島根原子力発電所 2 号炉 審査資料	
資料番号	EP-067 改 10
提出年月日	令和 3 年 3 月 24 日

島根原子力発電所 2 号炉

放射性固体廃棄物の固化材の変更について

令和 3 年 3 月
中国電力株式会社

第3-1 図 固体廃棄物処理系 系統概要図

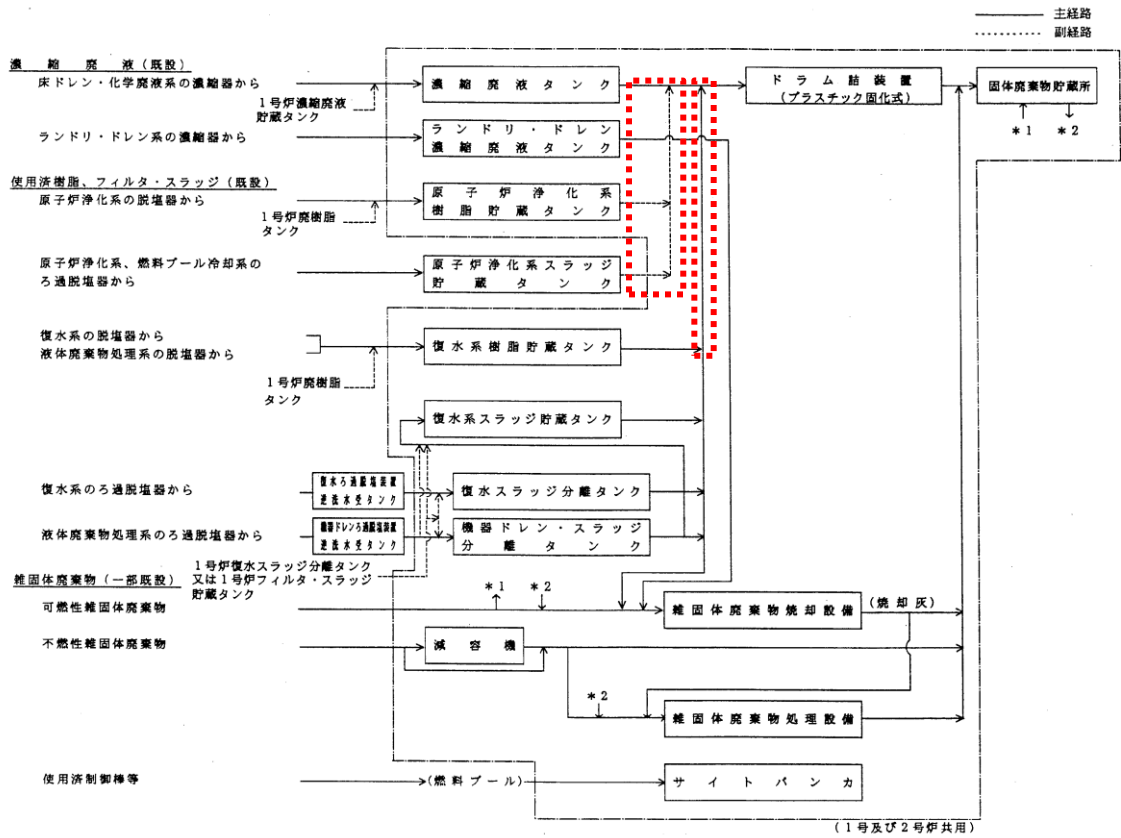
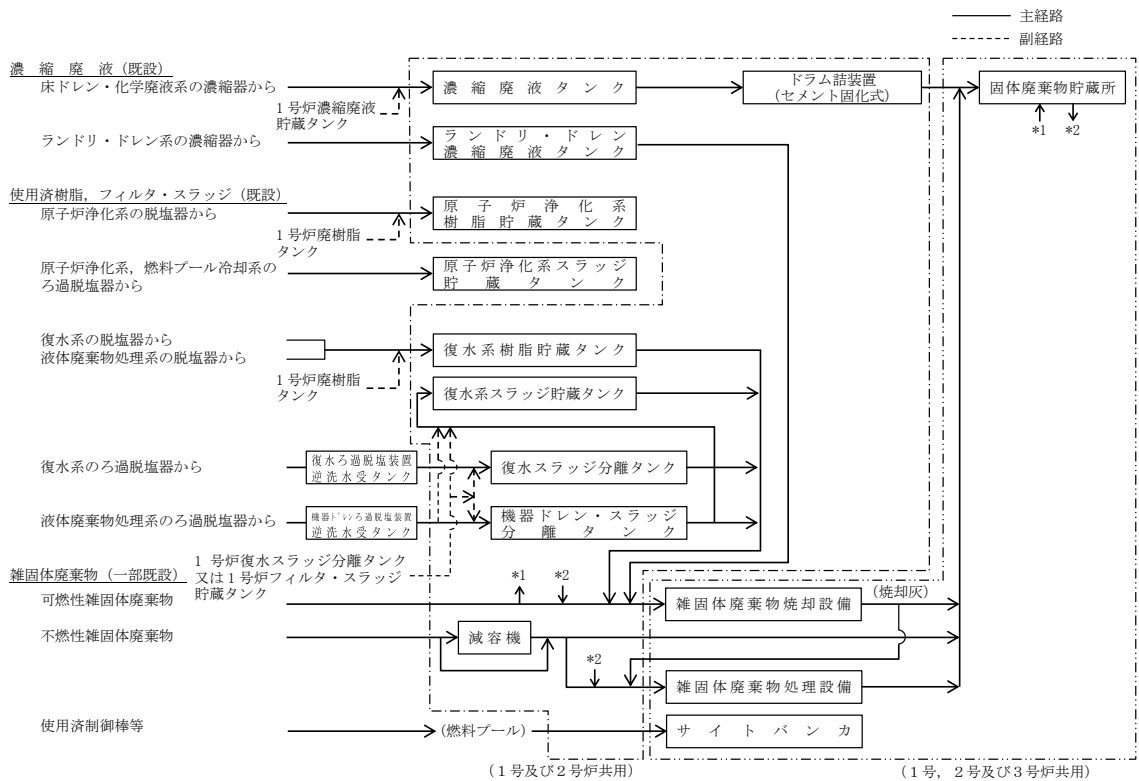
固体廃棄物処理系の主要仕様を第3-1表、ドラム詰装置の固化材変更前後の固体廃棄物処理系系統概要図を第3-1図に示す。

ただし、原子炉浄化系及び燃料プール冷却系の使用済樹脂及びフィルタ・スラッジは、処分施設の廃棄体に係る技術上の基準が検討されている状況であること、復水系、液体廃棄物処理系の使用済樹脂及びフィルタ・スラッジは、減容の観点から全量焼却処理していることから、これらについてセメント固化処理の成立性確認は実施していない。従って、今回の固化材変更にあたっては、ドラム詰装置による処理経路を第3-1図のとおり削除する。

濃縮廃液は、ドラム詰装置で固化材(セメント)と混合してドラム缶内で固化させる。

第4-1図 ドラム詰装置の設置場所

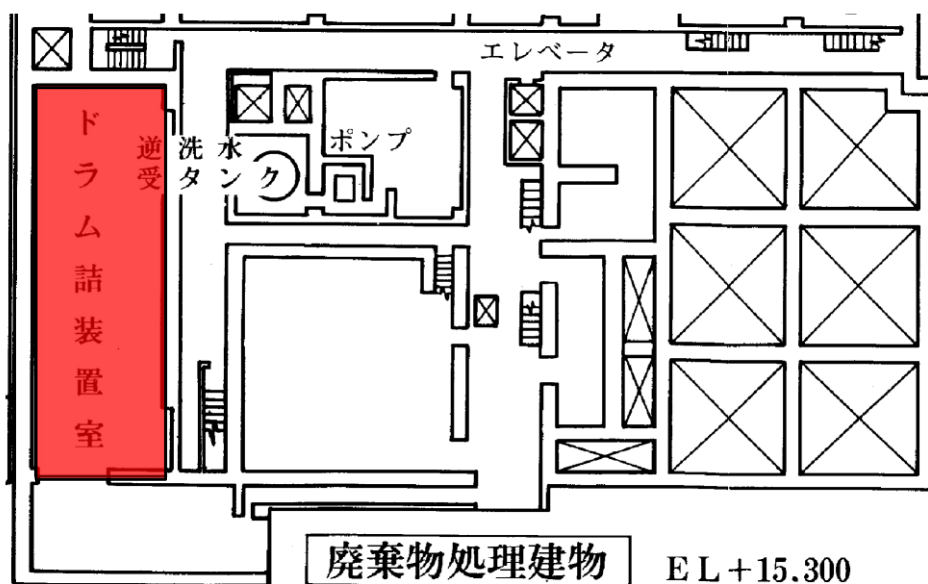
ドラム詰装置の設置場所を第4-1図に示す。

第 4-2 図 ドラム詰装置概略系統図

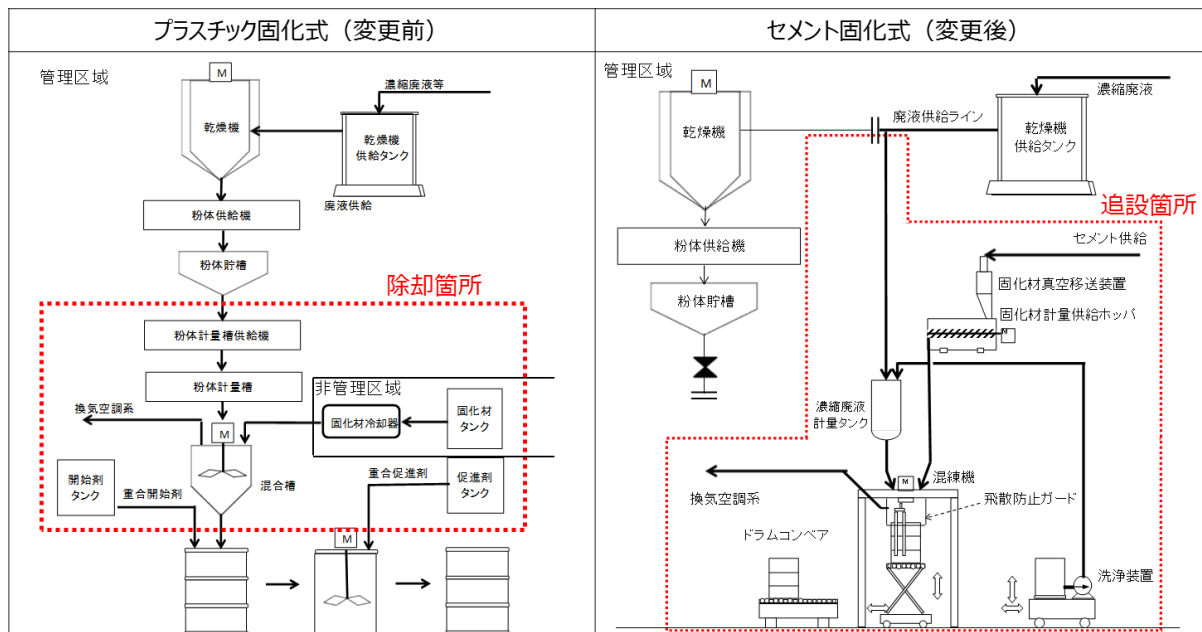
濃縮廃液を固化するために廃棄物処理建物に設置したドラム詰装置の固化材を「プラスチック」から「セメント」に変更することに伴い、ドラム詰装置のうちプラスチック固化に関する機器等を撤去し、セメント固化専用の機器等を追設する。プラスチック固化に関する機器等の撤去に伴い発生する放射性廃棄物は、固体廃棄物貯蔵所に貯蔵保管できる線量と考えられることから、ドラム缶に収納し、固体廃棄物貯蔵所で貯蔵保管する。

ドラム詰装置のうちプラスチック固化に関する機器等の撤去箇所を第 4-2 図に示す。撤去に伴い発生する放射性廃棄物は、固体廃棄物貯蔵所に貯蔵保管できる線量と考えられることから、ドラム缶に収納し、固体廃棄物貯蔵所に貯蔵保管する。撤去に伴いドラム缶約 80 本の放射性廃棄物が発生するが、雑固体廃棄物の焼却処理、熔融処理により、放射性廃棄物の貯蔵保管量の低減を図るとともに、低レベル放射性廃棄物埋設センターへの搬出により、固体廃棄物貯蔵所(貯蔵保管容量約 45,500 本(200L ドラム缶相当))において放射性廃棄物を適切に貯蔵保管することができる。(第 5-7 図参照)

固化材変更後のドラム詰装置の仕様を第4-1表、ドラム詰装置概略系統図を第4-2図に示す。

第1図 固体廃棄物処理系系統概要図 (変更後)

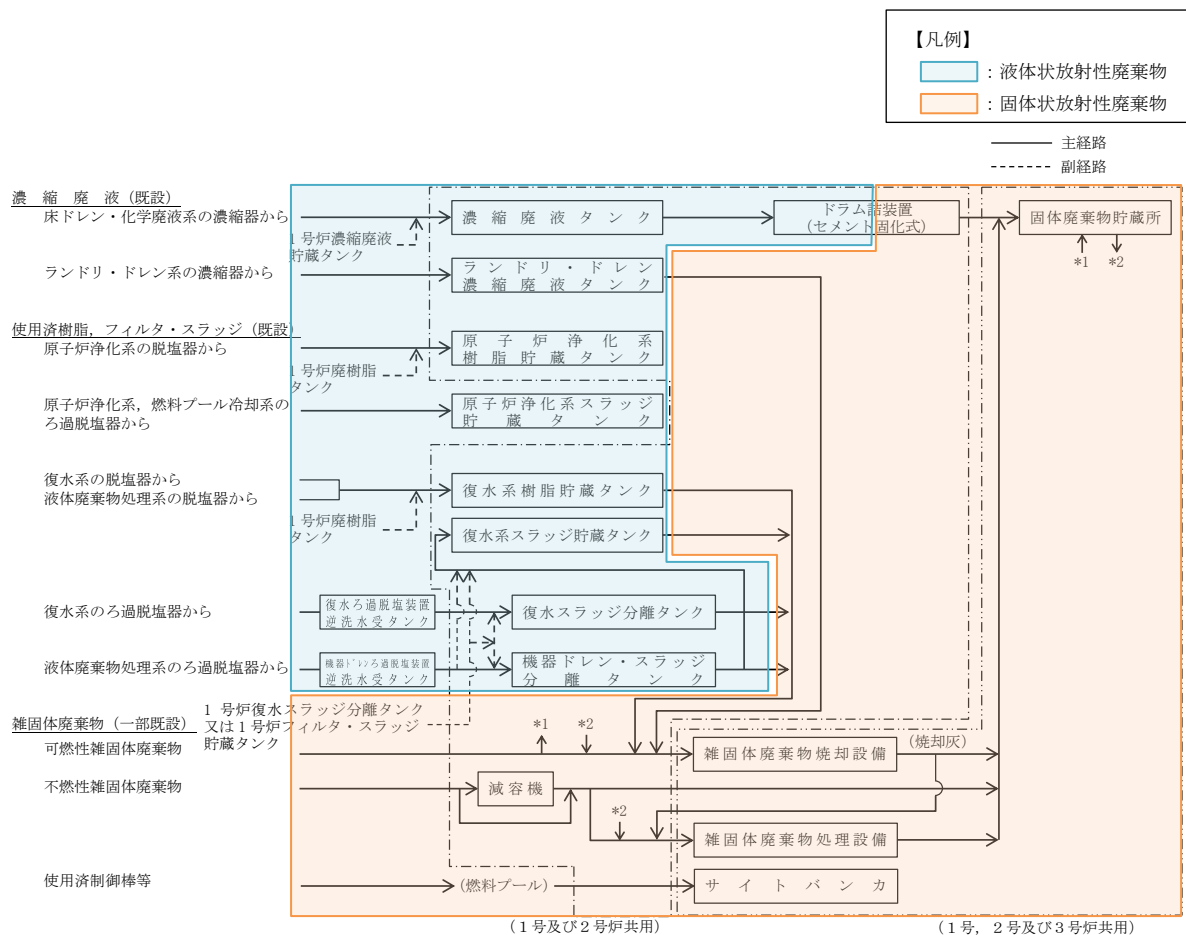
また、変更後の固体廃棄物処理系系統概要図を以下に示す。
